Објашњење конкурсне документације
и додатне информације, доставља.-

Комисија за јавну набавку добара – Алат и радионичка опрема (јавна набавка заведена под редним бројем 1.1.182-815-53/2018 за 2018. годину у ВП 1102 Београд – у даљем тексту Комисија), проучила је допис потенцијалног добављача (у ВП 1102 Београд заведен под бројем 7644-13 од 06.09.2018. године) и извршила анализу питања да би се набавка спровела према Закону о јавним набавкама ("Сл. гласник РС" бр. 124/12, 14/15 и 68/15, у даљем тексту: Закон).

4. Питање: Партија бр. 10, поз. 10.17. Сет изолованих пинцета

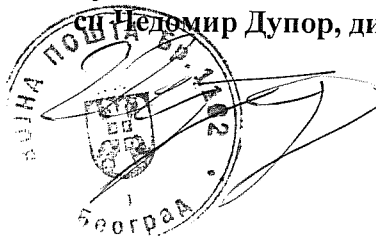
Да ли је дозвољено понудити пинцету са закривљењем под углом од 40 степени?

Одговор: Дозвољено је понудити пинцету са закривљењем под углом од 40 степени.
